Wrocław, 29 VI 2015 r.

**Zapytanie w związku z odpowiedzią na interpelację
dotyczącą modyfikacji organizacji ruchu na skrzyżowaniu
ulic Bałtyckiej, Osobowickiej i Na Polance**

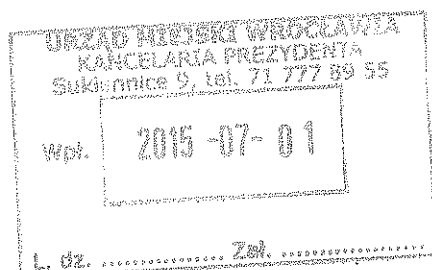
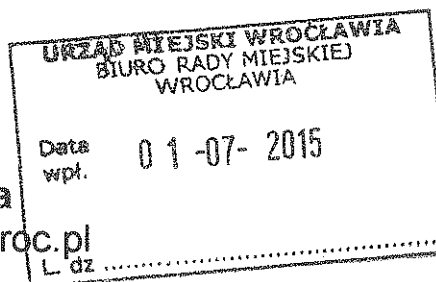
Otóż przy skrzyżowaniu ul. Bałtyckiej i Obornickiej (od strony mostu Osobowickiego) umiejscowiony jest sygnalizator S-3 wraz ze znakiem C-4 (nakaz jazdy w lewo za znakiem) oraz znak poziomy P-8b, co dla osób

zamierzających dojechać np. na osiedle Osobowice skutkuje koniecznością korzystania ze znacznie dłuższej trasy przez ulice Obornicką, Bezpieczną i Łużycką. W związku z powyższym wnioskuję o umożliwienie zawracania w tym miejscu poprzez modyfikację dotychczasowego sygnalizatora S-3 na S-3f (sygnalizator kierunkowy w lewo zezwalający na zawracanie) i pozostałych wynikających z kodeksu drogowego modyfikacji w oznakowaniu poziomym i pionowym. Daje to szansę na ograniczenie choć w niewielkim stopniu uciążliwego ruchu samochodowego na ulicy Bezpiecznej i Łużyckiej (a wcześniej na odcinku ul. Obornickiej) i skierowanie go przez znacznie bardziej przystosowaną do tego ulicę Osobowicką.
